**Erratum**  
**Controle/vrijgave toetsing**

Polder/Dijkvak  
Anna Jacobapolder (Willempolder)  
dp 0629 – dp 0630

**PZDT-M-06412 inv**

**Erratum PZDT-M-06412 inv (controle/vrijgave toetsing Anna Jacobapolder)**

Figuur 1: Kaart Anna Jacobapolder dp 0629 – dp 0630

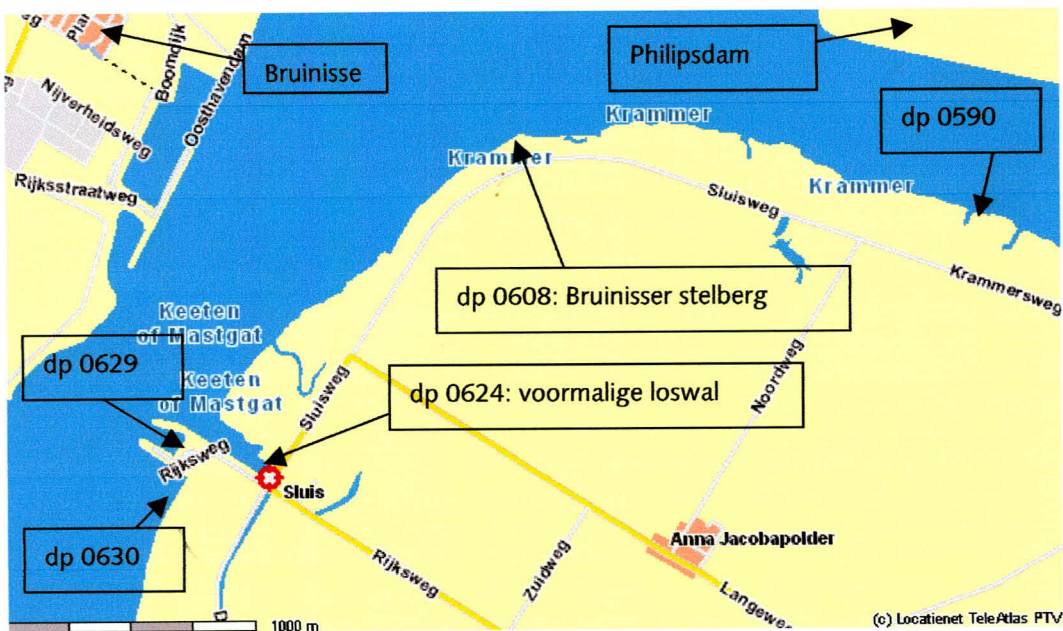
In dit erratum staat de aanvulling tussen dp 0629 en dp 0630. De aanvulling is gemaakt op verzoek van het Projectbureau Zeeweringen om de uitvoer zuidwaarts te verlengen en zo een logisch einde te hebben ná de voormalige veerhaven. Het traject is weergegeven in onderstaande figuur 1.

Figuur 2: Bekleding Anna Jacobapolder (Willempolder) dp 0629 – dp 0630

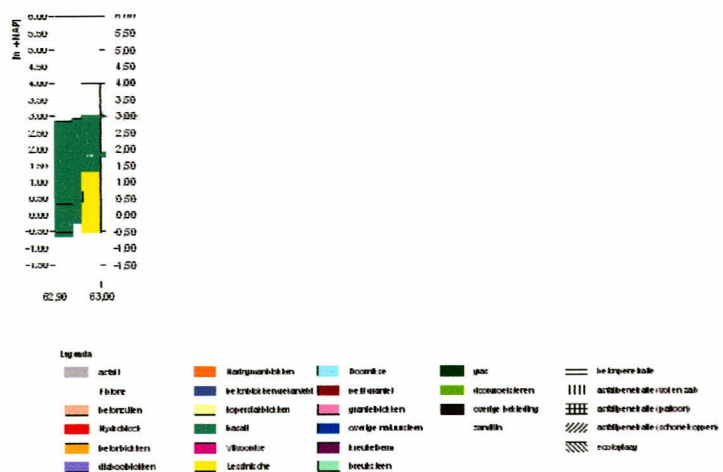
Vlakcode: OS062902  
- Bekledingstype Fixstone (5,1) op geotextiel  
Score: **ONVOLDOENDE** (score afschuiving goed)  
Vlak in slechte staat, diverse stormschades

Vlakcode: OS062903, OS062904, OS062905, OS062908, OS062909, OS062910  
- Bekledingstype basalt (26) op puin en vlijlagen  
Score: **ONVOLDOENDE** (score afschuiving goed)  
Vlak in slechte staat, diverse stormschades en verzakkingen
